Service Note		
Product	Description:	Service note no.
M6000/DB8/ DB4	Floppydisk-drive new type.	712 10 1828

The old Panasonic floppy disk drive is discontinued, and therefore a new Teac type must be used. In the Teac drive the DGND is connected to chassis, which causes some ground loop problems. To avoid these problems we have to modify the Disk drives.

Figur. 1

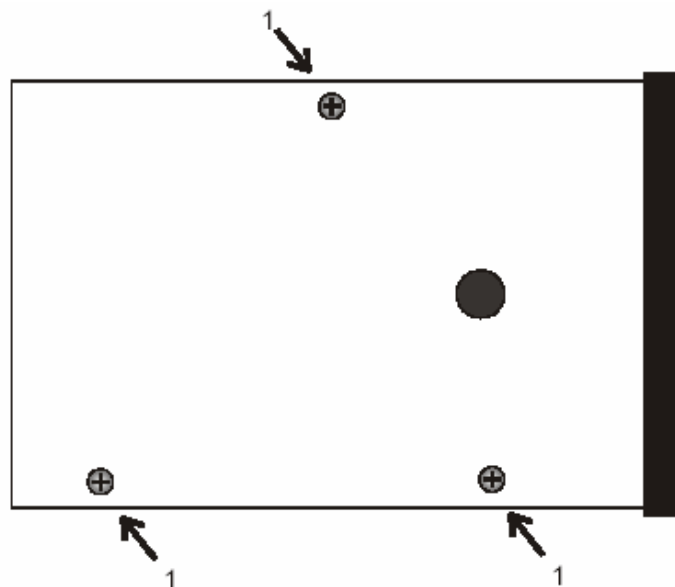
1. Floppydrevet placeres på bordet med bunden op.
2. De tre viste skruer på Figur. 1 løsnes og svøbet fjernes så der er adgang til printet.

Figur. 2

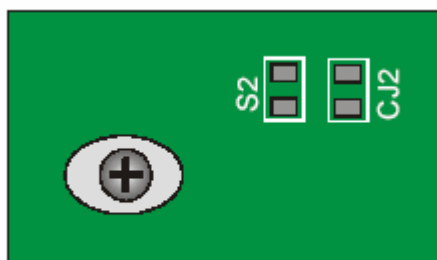
3. Lokaliser S2 på printet og fjern denne (Figur. 2)

4. Der monteres en 100k. 0603 SMD modstand og en 100 nF 0603 kondensator oven på hinanden på S2 plads.
5. Knæk det lille stykke print af som sidder hvor det store fladkabel skal monteres
6. Floppydrevet samles igen, og der placeres et "approval" klistermærke et synligt sted på floppydrevet.
7. Ved hjælp af et "ohmmeter" måles modstanden mellem et af de to midterste powerstik ben og floppydrevets metalhus. Værdien skal ligge i området: 90-110 kohm.
